Buongiorno,
con la presente si inviano le Osservazioni contro il Progetto di un impianto eolico codice procedura ID_VIP/ID_MATTIM: 1269 denominato "Pitigliano"; ubicato nei comuni di Pitigliano (GR) e Sorano (GR) costituito da 20 (venti) aerogeneratori di potenza nominale 7,0 MW per un totale di 140,0 MW con relative opere connesse ed infrastrutture indispensabili.

ID: Codice procedura (ID_VIP/ID_MATTM): 12691

“Progetto di un impianto eolico denominato "Pitigliano" ubicato nei comuni di Pitigliano (GR) e Sorano (GR) costituito da 20 (venti) aerogeneratori di potenza nominale 7,0 MW per un totale di 140,0 MW con relative opere connesse ed infrastrutture indispensabili”

IMMAGINE n. 7 Mappa della intervisibilità degli impianti eolici elaborata dall'Associazione nazionale Amici della Terra. La mappa non è aggiornata comunque rende molo bene dell'enorme impatto visivo creato dal cumulo degli impianti.

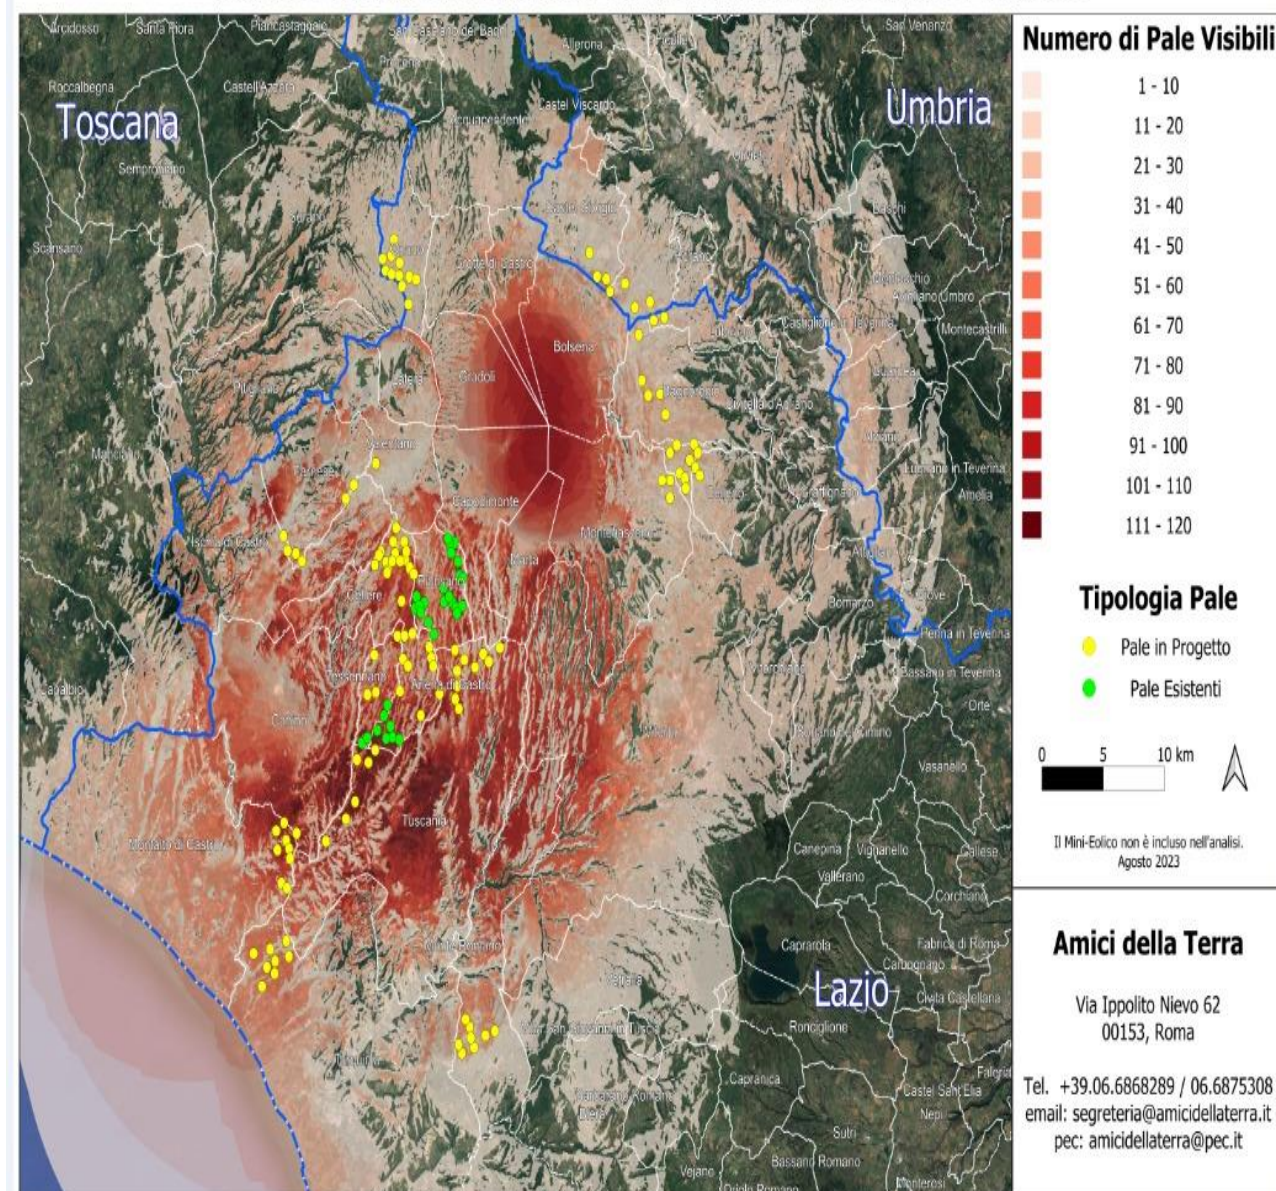
Se agli impianti eolici rappresentati qui sopra che non comprendono sia l'impianto eolico Pitigliano e le altre 14 pale del progetto eolico in verifica amministrativa sempre nel territorio di Pitigliano si aggiungono i migliaia di ettari (7000 fin'ora) di territorio occupato dagli impianti fotovoltaici e agrivoltaici e dalle altre tipologie appare chiaro il numero spropositato degli impianti FER nella bassa toscana e nella Tuscia.
